DELIBERATION DU CONSEIL MUNICIPAL
N° 29/2024

SEANCE DU 14 MARS 2024

OBJET : Elaboration du Plan Local d'Urbanisme Intercommunal (PLUi) du Pays d'Aix – Observations de la commune de Rousset non prises en compte dans le projet de PLUi, non prises en compte pour examen du Commissaire Enquêteur et demande d'intégration dans le projet.

Observation n°2 :

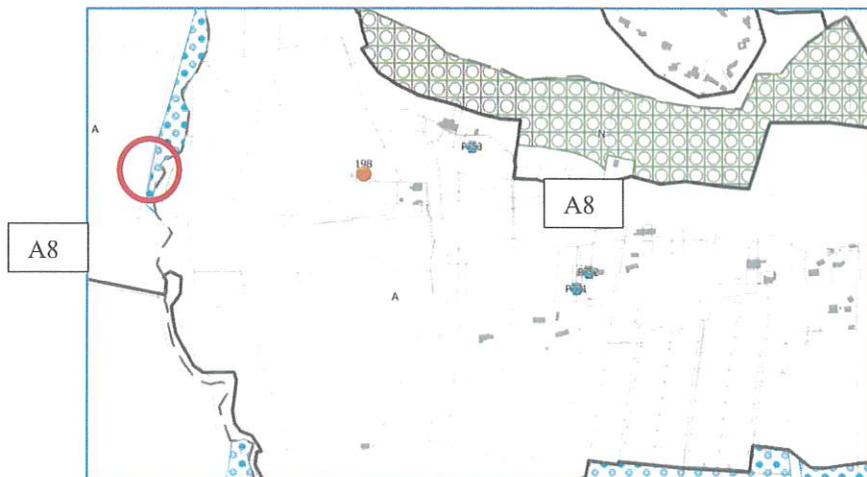
Suppression du changement de destination des Terres Rouges, Quartier de la Montaurone, référencée n°198, parcelle AY 0018, suppression du changement de destination « hébergement touristique », le projet n'ayant jamais été réalisé par le propriétaire.

Il est demandé au commissaire enquêteur de prendre en considération cette suppression.

Observation n°3 :

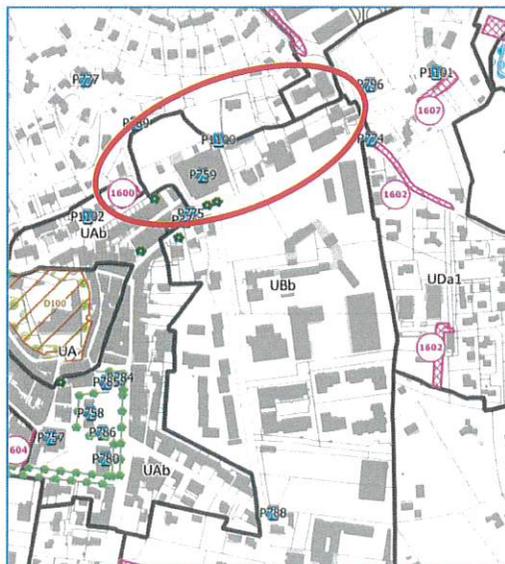
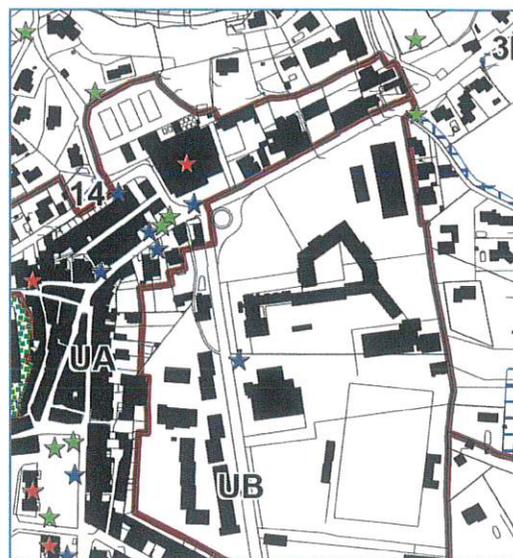
La zone prévue au Nord de l'Avenue de la Tuilière est classée, dans le PLUi, en zone UBb. Cette zone impose une implantation des bâtiments à 4,00 mètres de l'emprise des voies. Afin de conserver l'homogénéité du bâti existant à l'alignement des emprises publiques, il faut basculer cette zone en UBa tout en conservant le découpage actuel du PLU de Rousset.

Il est demandé au commissaire enquêteur d'acter sur les planches graphiques cette modification.

01 zone de ripisylve à supprimer 02 espace de compensation

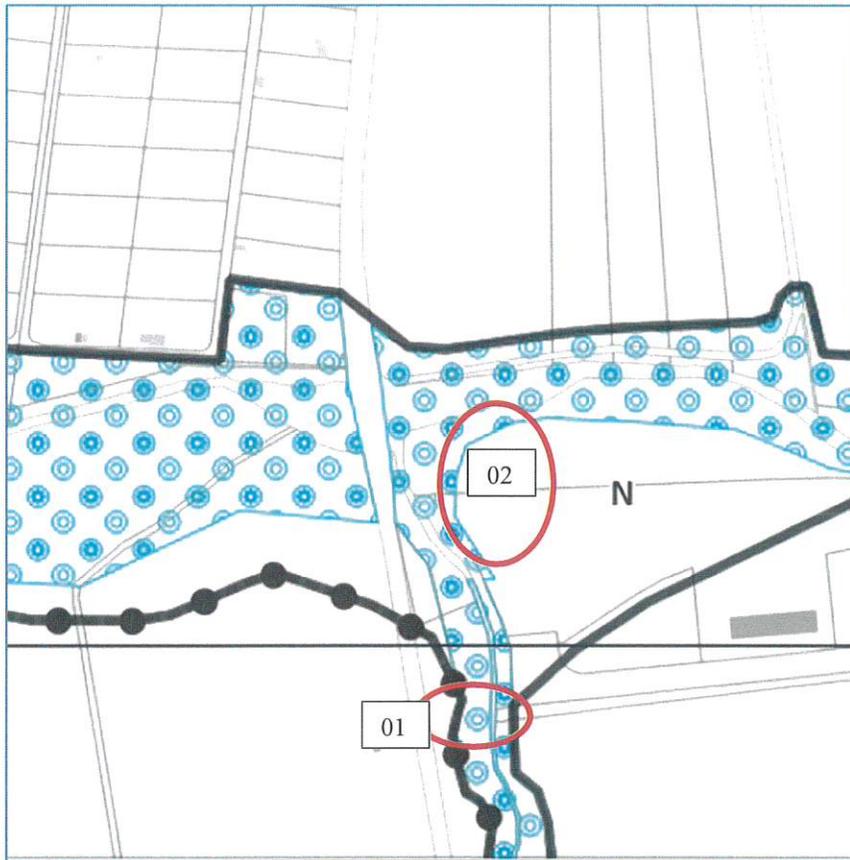
il est demandé de supprimer un espace de ripisylve entre l'Avenue Célestin Coq Prolongée et la Route La ripisylve est un espace d'échanges, entre les milieux terrestres et le milieu aquatique. Par sa présence continue le long de la rivière, elle guide et permet la circulation de la faune dans une relative sécurité en offrant un effet corridor.

L'intégration future de l'ancien site (ATMEL/ MICROCHIP) au site actuel de ST MICROELECTRONICS aura pour conséquence d'enclaver les entreprises localisées sur l'avenue Célestin Coq prolongée. Aussi, cette voie doit être raccordée à la départementale D46b dite route de Favary face à l'entrepôt LIDL.

Ce raccordement enjambera le valat de Favary et doit traverser une zone d'espace boisée classée (EBC) dans le PLU actuel. Dans le projet du PLUi cette zone d'une centaine de mètres carrés sera classée en ripisylve et non plus en EBC. La commune souhaite supprimer cette zone de ripisylve pour être en mesure de réaliser un ouvrage d'art surplombant le valat. Afin d'apporter la mesure compensatoire réglementaire de suppression de ripisylve, la commune propose qu'elle soit compensée par une surface au moins égale légèrement plus au nord en bordure de l'Arc. L'ouvrage d'art permettra la continuité de la circulation de la faune.

Cette demande est conforme à l'article 2.1.4 des dispositions générales du PLUI relative aux ripisylves à pérenniser qui conclut par : *La suppression d'une ripisylve ne peut concerner qu'une partie peu significative, inférieure à 15% de la ripisylve et à condition que cette partie soit reconstituée dans les mêmes proportions.*

Il est demandé au commissaire enquêteur de prendre impérativement en considération cette observation.
